## Technická komise FAS AČR

### TECHNICKÝ DOTAZ

<b>Číslo dotazu</b>	075/2016
<b>Přijato</b>	15. 11. 2016
<b>Odpovězeno</b>	16. 11. 2016

<b>Značka</b>	VAZ
<b>Typ/Model</b>	21011
<b>Číslo homologace</b>	1680

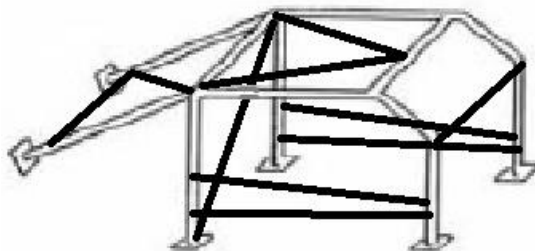
prosím o sdělení, zda je možné postavit vůz VAZ 21011 dle provedení účasti např. RAC Rally 1980, 1981 či Rally 1000 Lakes 1980, 1981, a zda je možné provedené ochranné konstrukce dle zaslaného nákresu, viz příloha.

Ochranná konstrukce svou konfigurací vyhovuje požadavkům aktuální přílohy K FIA.
